島根原子力発電所第2号機 審査資料	
資料番号	NS2-補-020 改 34
提出年月日	2023年1月25日

工事計画に係る補足説明資料  
(安全設備及び重大事故等対処設備が使用される条件の  
下における健全性に関する説明書)

可搬型重大事故等対処設備の保管場所及びアクセスルートに  
係る補足説明資料

## 18. 重油移送配管の経路変更に伴う影響について

図 18-1 重油移送配管の経路変更について(1/2)

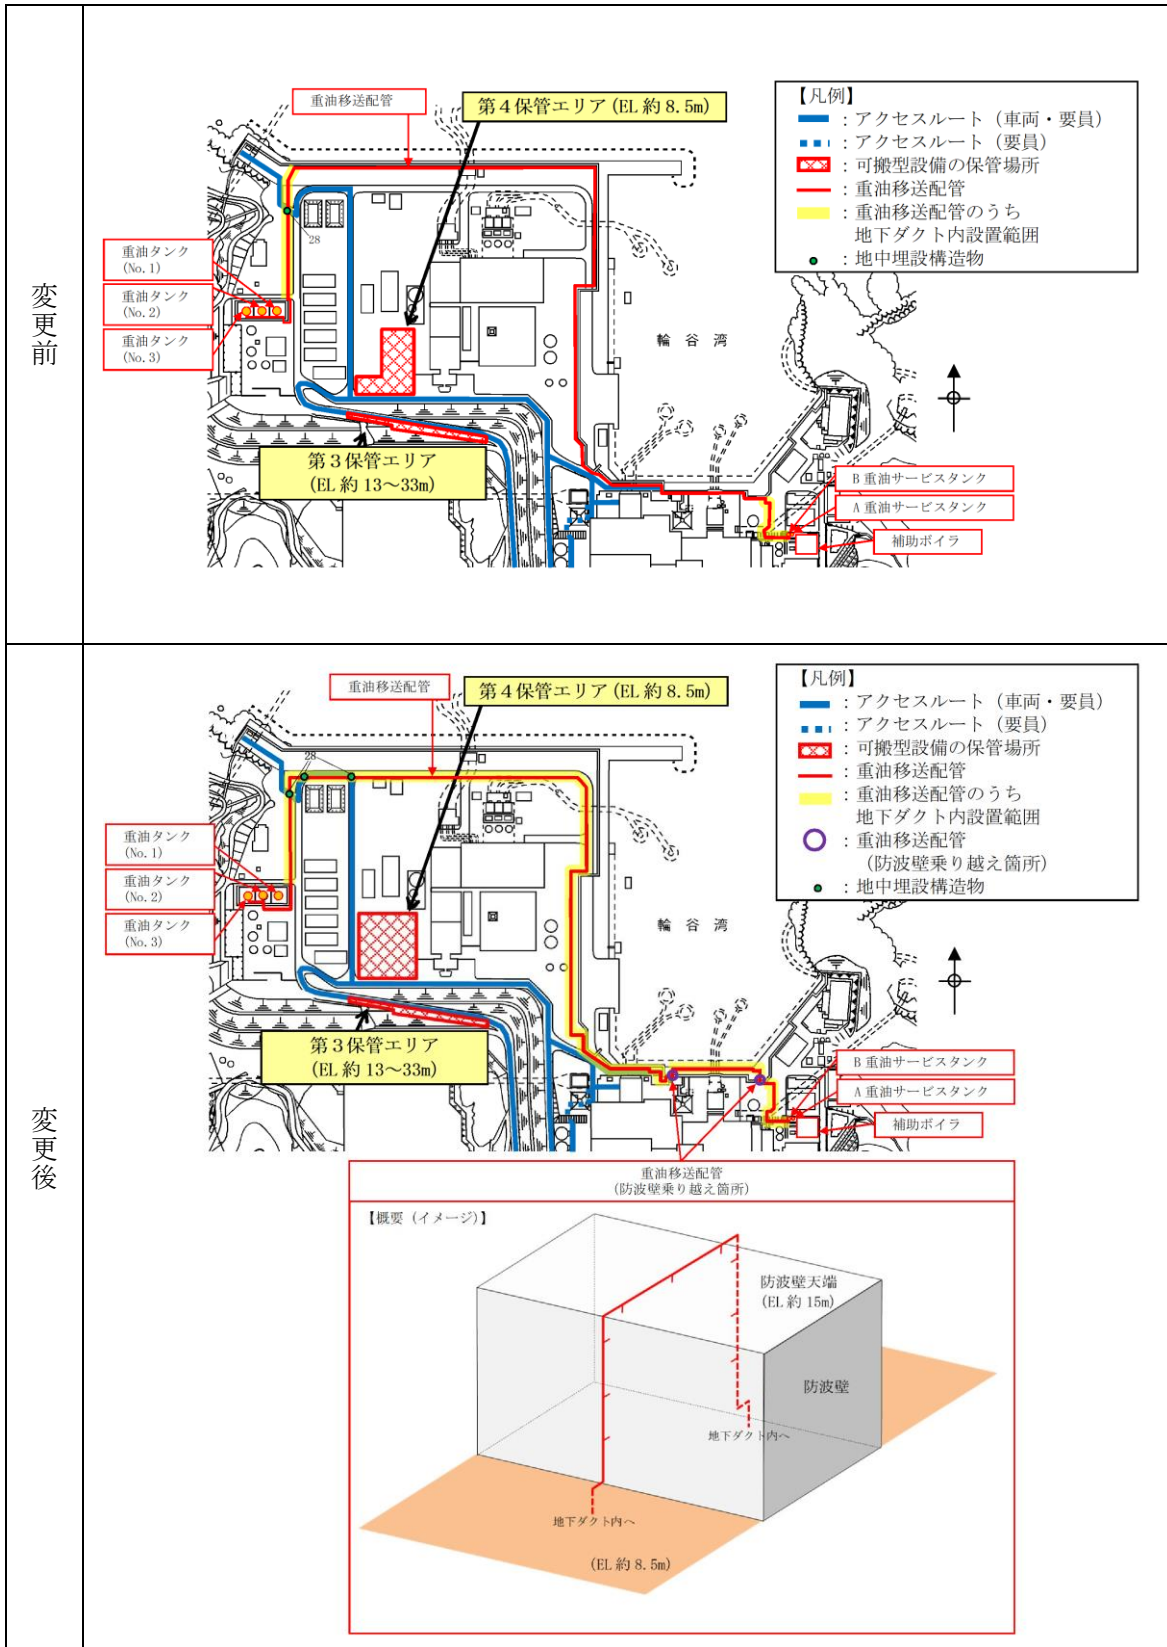
重油タンク (No. 2, 3) \*から A, B 重油サービスタンクへ重油を移送する重油移送配管は防波壁内側壁面に設置することとしていたが、重油が万が一漏えいした場合における地上部アクセスルートへの影響を考慮並びに海洋への流出防止の観点から、大部分を地下ダクト内設置に変更した。なお、一部防波壁乗り越え箇所があるが、当該部分は基準地震動  $S_s$  により損壊しない設計とし、「補足-020-2 7. 保管場所及び屋外のアクセスルート周辺構造物の耐震性評価について」に示している。

重油移送配管の経路変更について図 18-1 に示す。

重油移送配管ダクトの経路変更後，アクセスルート下を横断する評価対象となる箇所は図 18-1(2/2)に示すとおり 1 箇所から 3 箇所となるが，横断する地下ダクトの断面形状は同一であり，VI-1-1-7-別添 1「可搬型重大事故等対処設備の保管場所及びアクセスルート」において，液状化及び揺すり込みによる不等沈下等，側方流動，液状化に伴う浮き上がりの評価が厳しくなるように最も地下水位が高い断面で代表して検討しているため，「問題なし」と評価する。

重油移送配管ダクトの経路変更後アクセスルート下を横断する評価対象となる箇所は図 18-1(2/2)に示すとおり 1 箇所から 3 箇所となるが，横断する地下ダクトの断面形状は同一である。地中埋設構造物の損壊については，VI-1-1-7-別添 1「可搬型重大事故等対処設備の保管場所及びアクセスルート」において，敷鉄板等の敷設による損壊対策を実施することにより，車両通行性に影響がないことを確認しているため，「問題なし」と評価する。

图 19-2 防波壁通路防波扉 (1号機北側) 概要图

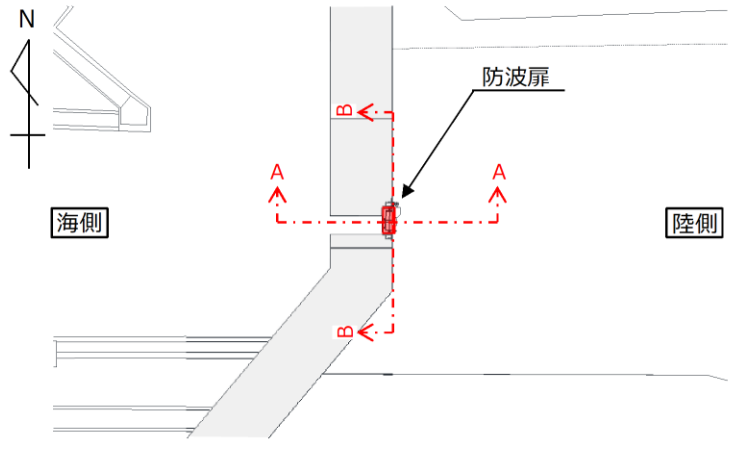
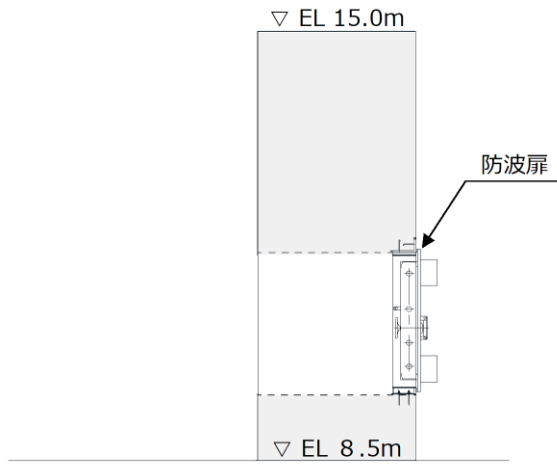
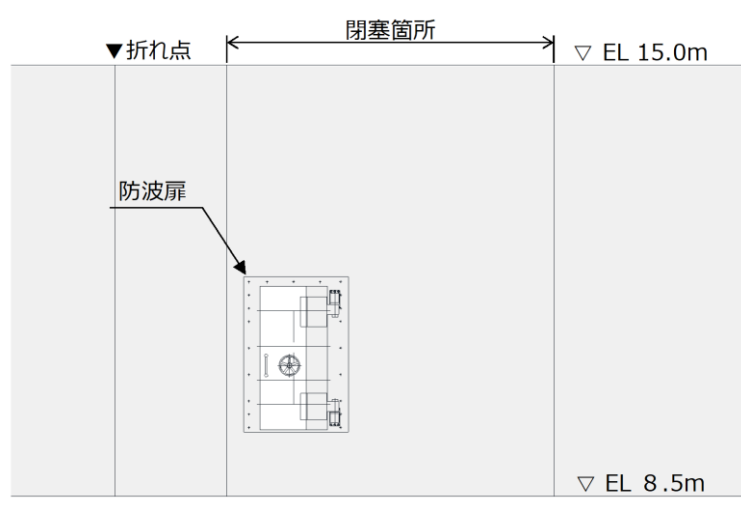
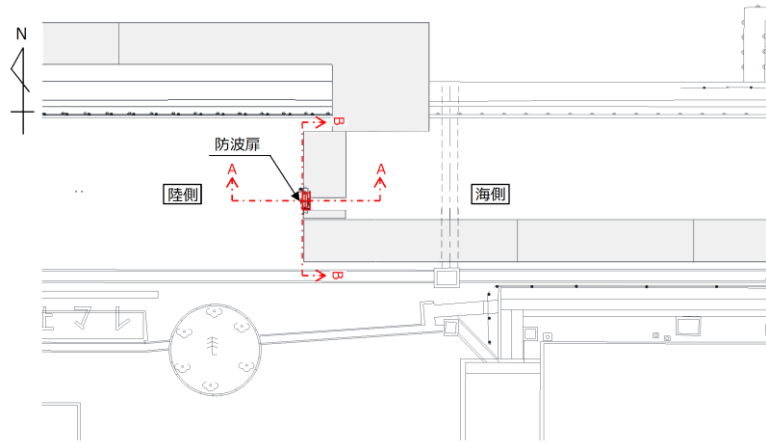
1号機北側及び2号機北側の防波壁通路防波扉について、車両が通行可能な仕様から要員のみ通行可能な仕様に変更する。これに伴い、防波壁外側の1号機取水槽北側のサブルート（車両・要員）において車両が通行できなくなることから、サブルート（要員）に変更する。

図 19-4 防波壁通路防波扉（荷揚場南） 概要図

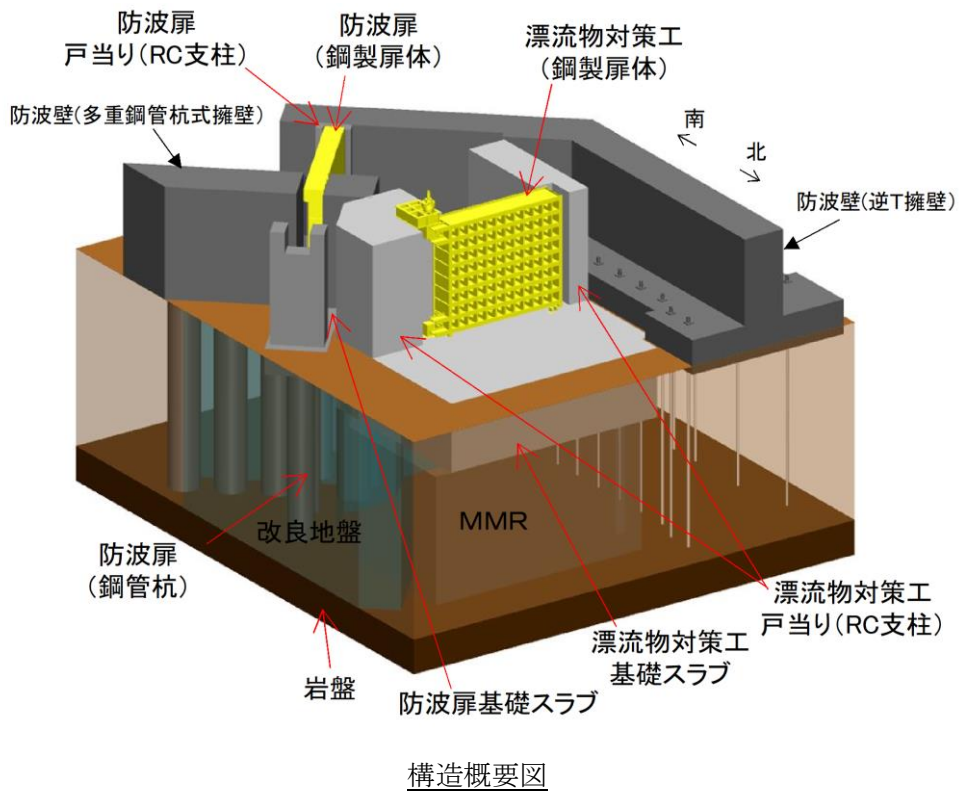
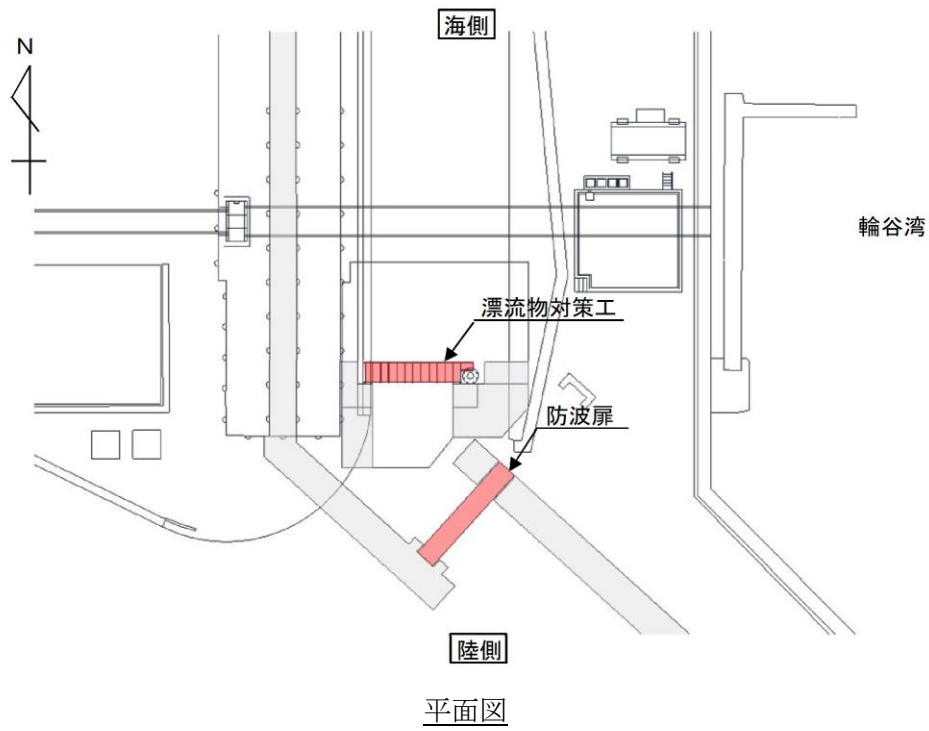
3号機東側及び荷揚場南の防波壁通路防波扉は海側に漂流物対策工を設置するが、漂流物対策工は開閉可能かつ車両及び要員の通行が可能であることから、ルート種別の変更はない。

図 19-6 保管場所及びアクセスルート図の変更前後図(1/2)

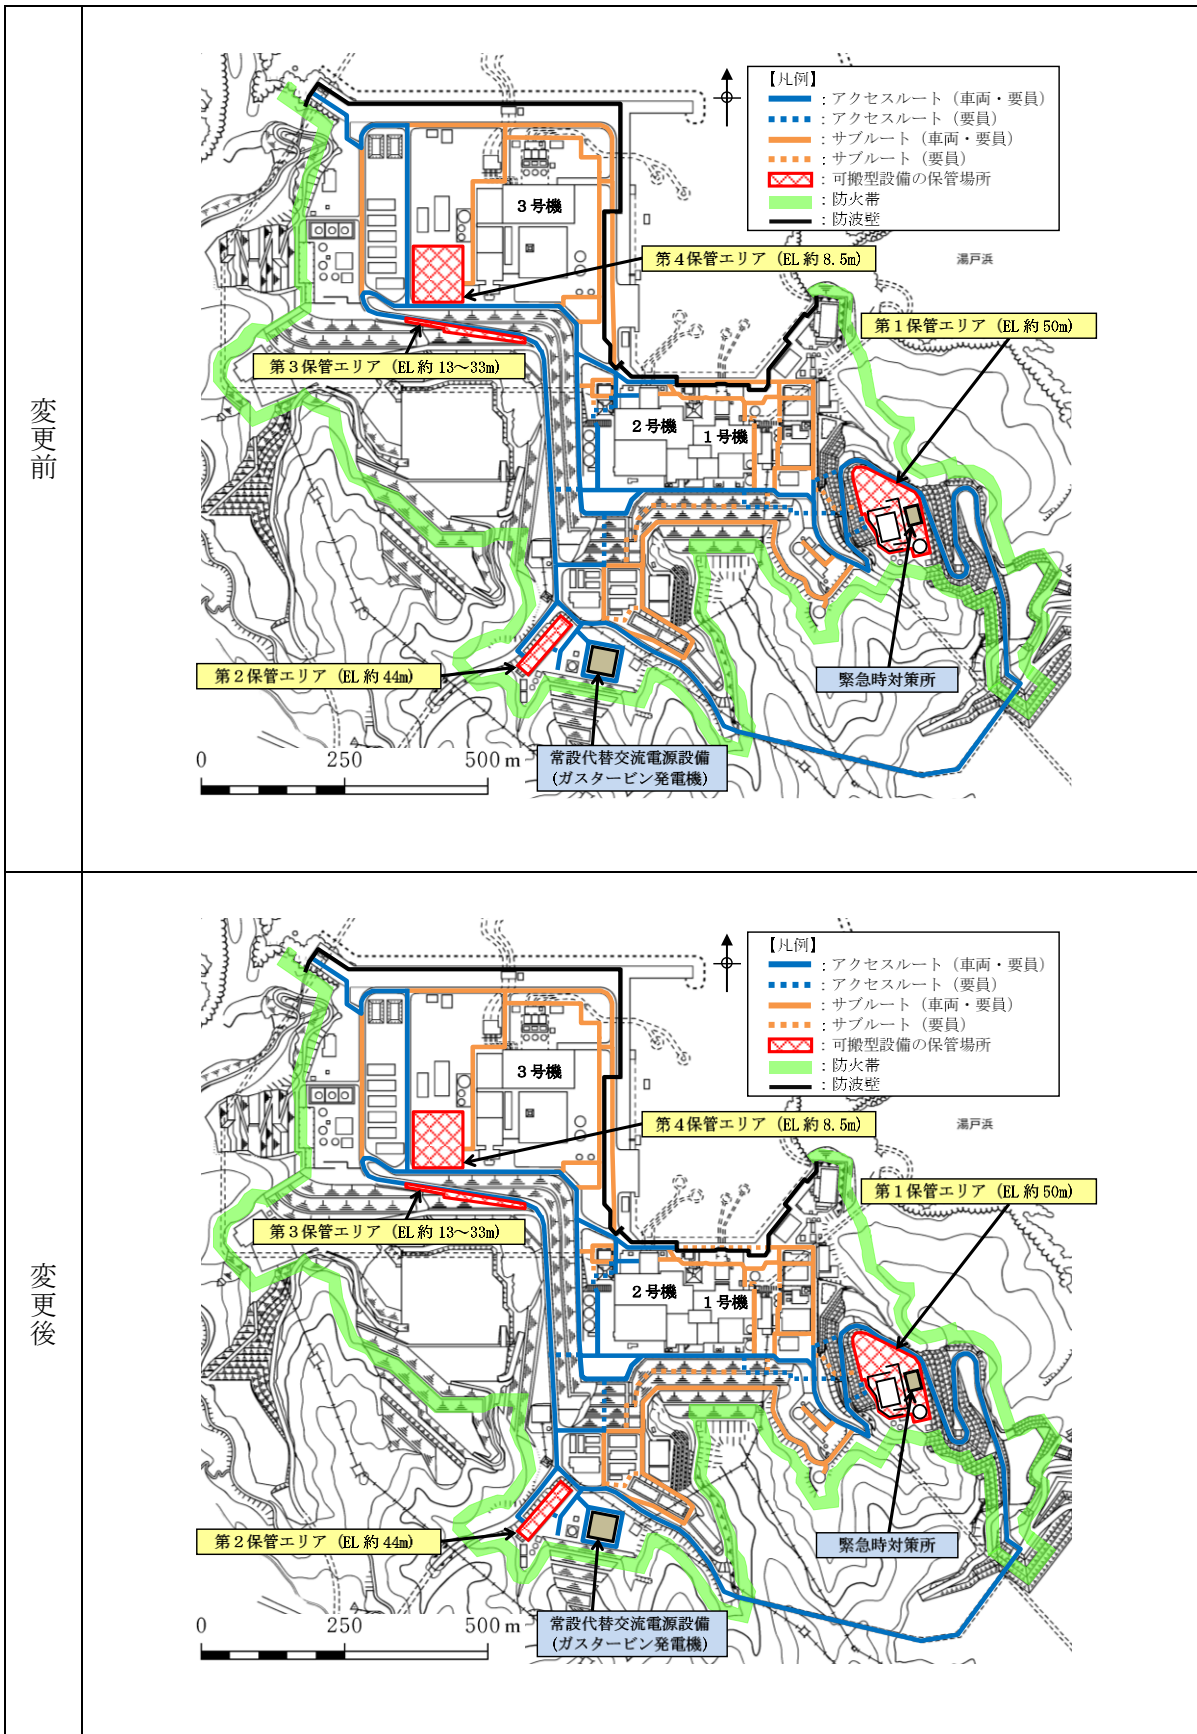
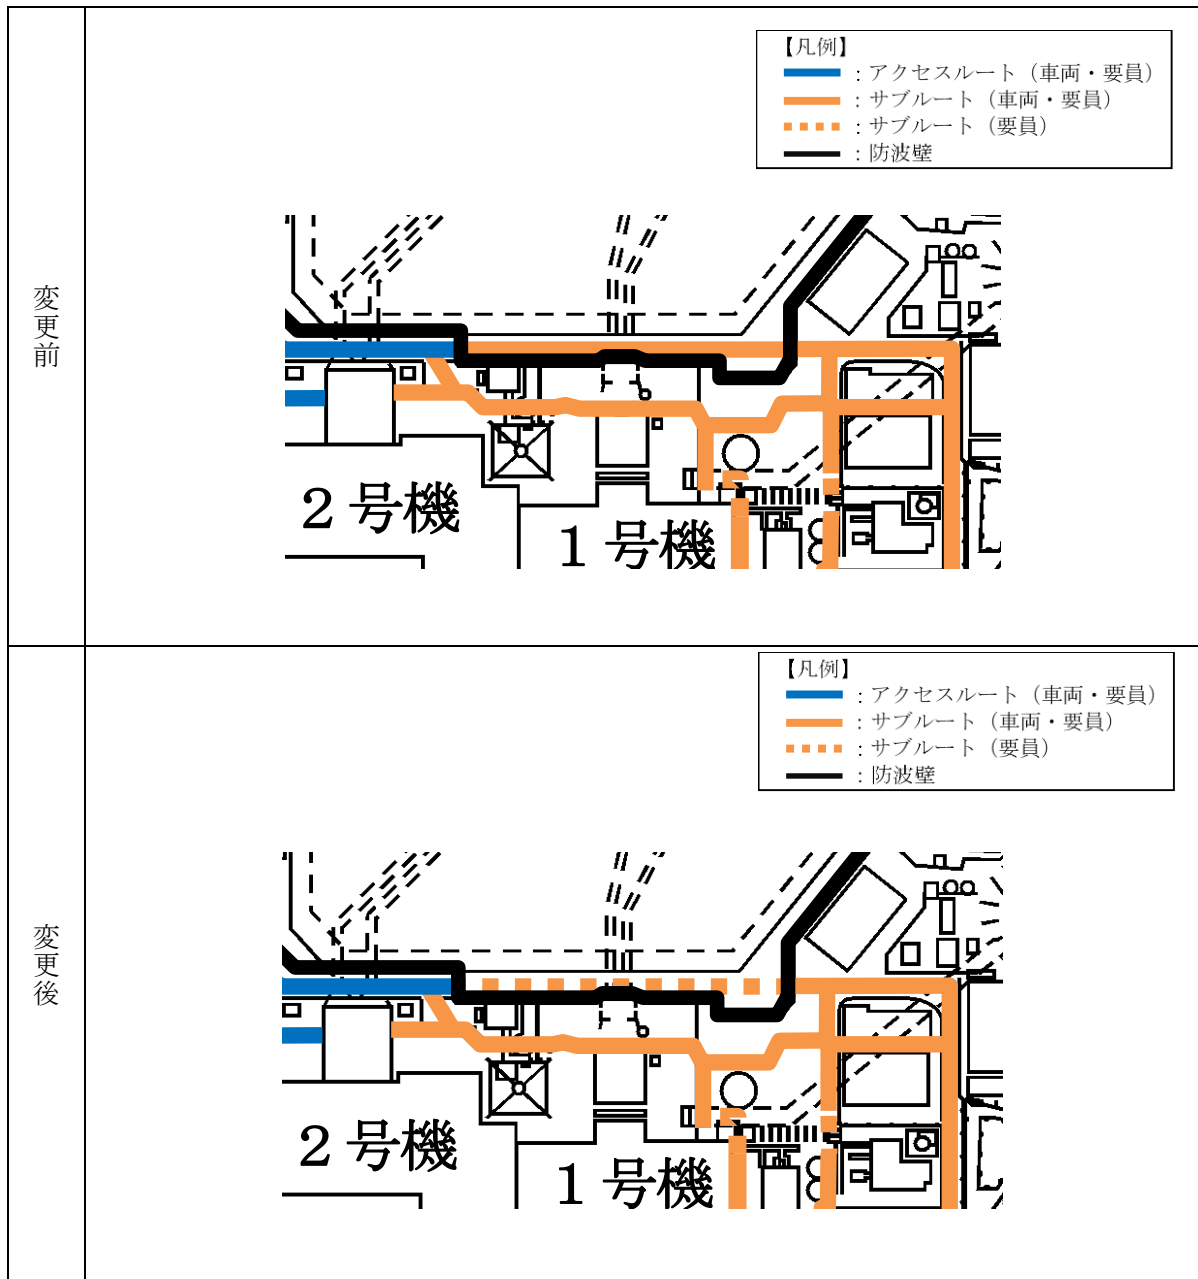
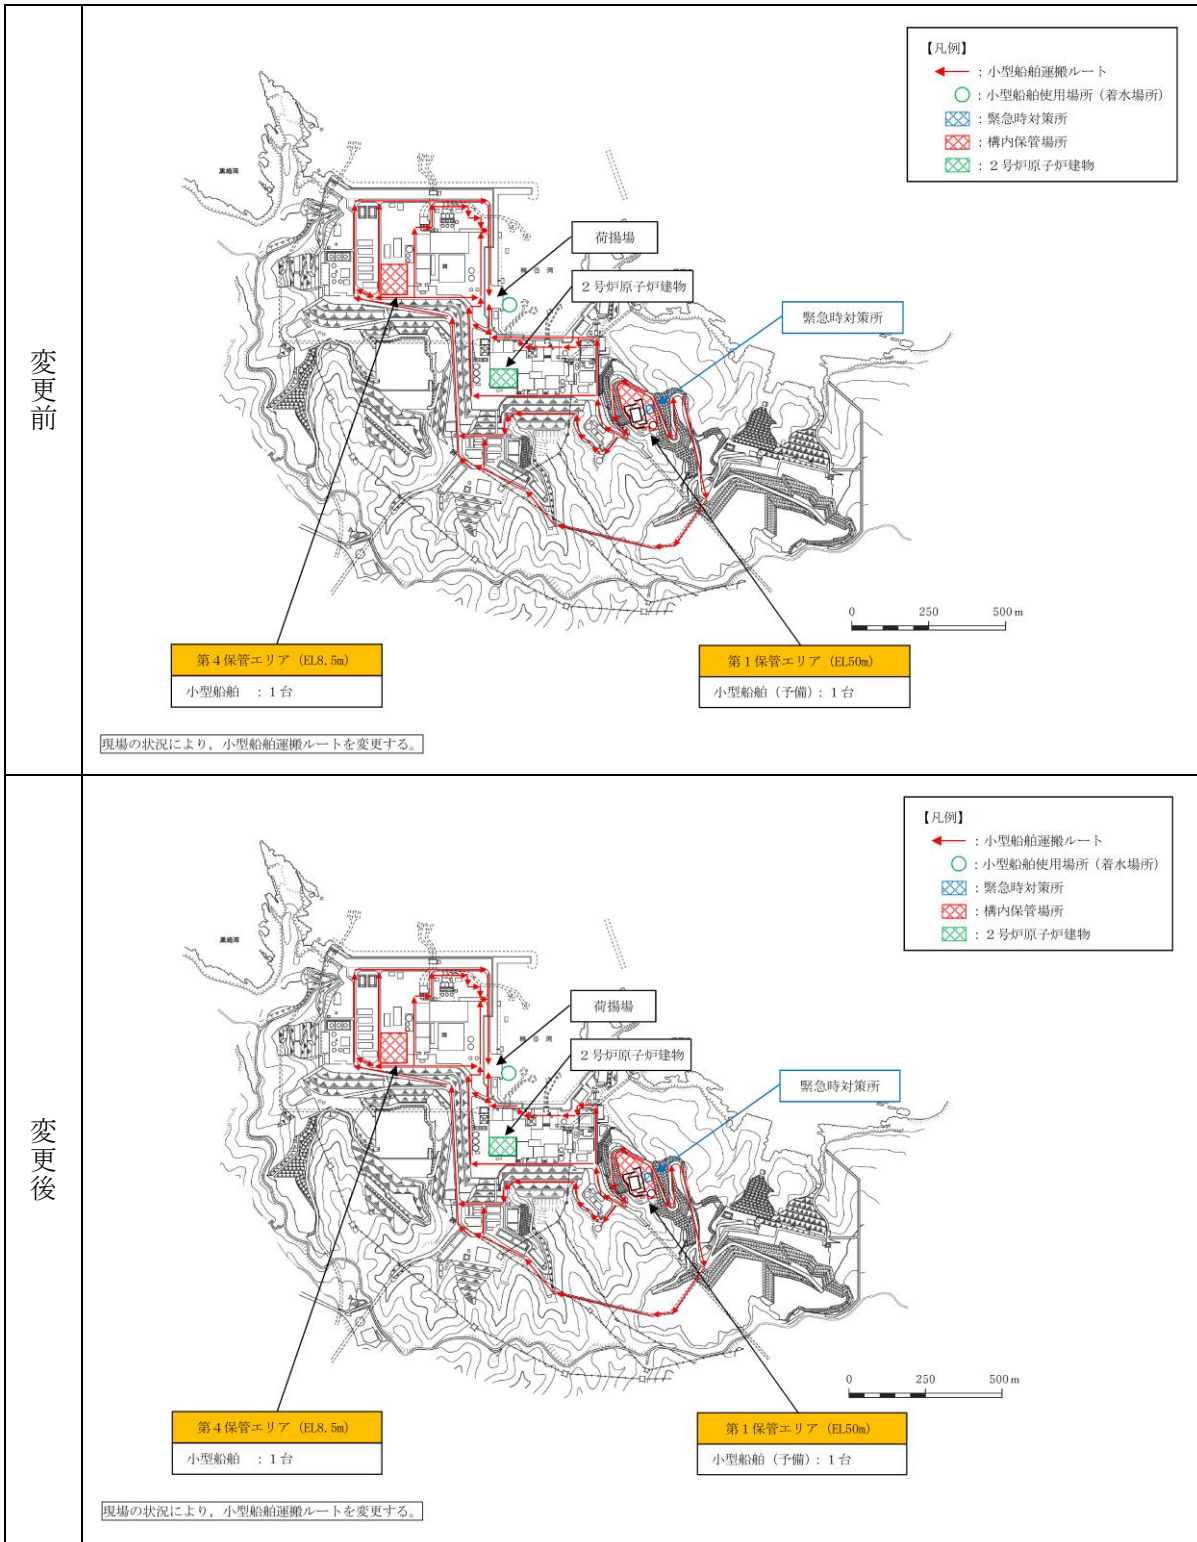
保管場所及びアクセスルート図の変更前後図を図19-6に示す。
